志賀原子力発電所2号炉 敷地の地質・地質構造について

敷地内断層の活動性評価
(コメント回答)

2022年12月15日
北陸電力株式会社

- 当社は、第1073回審査会合(2022年9月16日)及び第2回現地調査(2022年10月13, 14日)において、敷地内断層の活動性評価について説明を行い、以下、[1]～[8]のコメントを受けた。

敷地における分析結果と文献に基づく粘土鉱物の Al_2O_3 と Fe_2O_3 の含有量

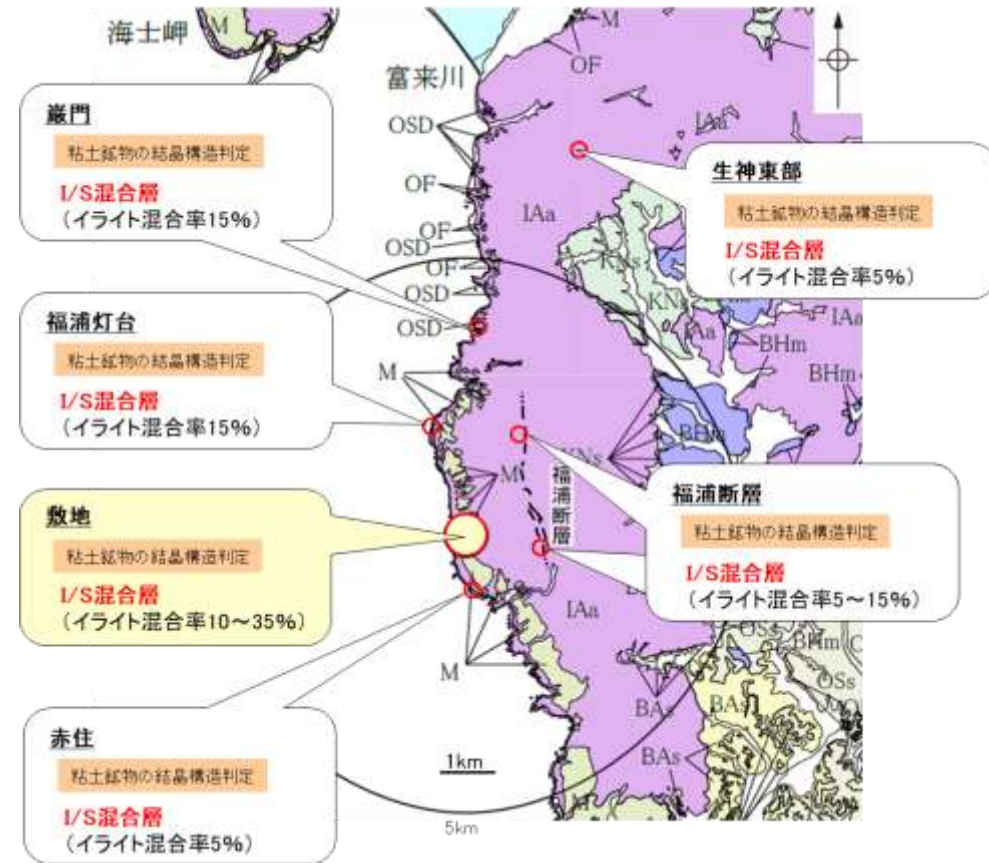
敷地の粘土鉱物のEPMA分析の結果、AlとFeの含有量の違いが生じた原因の考察について、より具体的に記載すること。

- 敷地のI/S混合層における Al_2O_3 、 Fe_2O_3 の含有量は、複数の集団には分かれられないものの、漸移的な分布を示す(左下図)。これについて、以下の通り考察した。
- ・文献調査(吉村, 2001; Deer et al., 2013 など)によれば、変質作用により生成される粘土鉱物について、場所によりその化学組成が異なる原因は、主に ①温度、②母岩や母材の性質、③反応する溶液の性質、の違いによるものと考えられる。
 - ・①温度については、I/S混合層が敷地周辺にも広く認められ、敷地周辺一帯が同じような環境下で変質を被ったと考えられることや(次頁)、敷地が少なくとも曹長石化するような高温の熱水の影響は受けていないことから(次々頁)、これらは同程度の温度環境で生成したと考えられる。
 - ・②母岩や母材の性質については、試料採取位置の母岩が共通して別所岳安山岩類からなり、敷地の安山岩の既往の分析結果に基づけば大きな組成のばらつきは認められないことから(P.11)、母岩や母材の性質に大きなばらつきはないと考えられる。
 - ・以上のことを踏まえると、敷地のI/S混合層における Al_2O_3 、 Fe_2O_3 の含有量が漸移的な分布を示すことは、③反応する溶液の性質※にばらつきがあったことを反映している可能性が考えられる。

○敷地の粘土鉱物のEPMA分析結果におけるAlとFeの含有量の違いは、反応する溶液の性質※1にばらつきがあったことを反映している可能性が考えられる。

・敷地のI/S混合層における Al_2O_3 、 Fe_2O_3 の含有量は、複数の集団には分かれられないものの、漸移的な分布を示す。
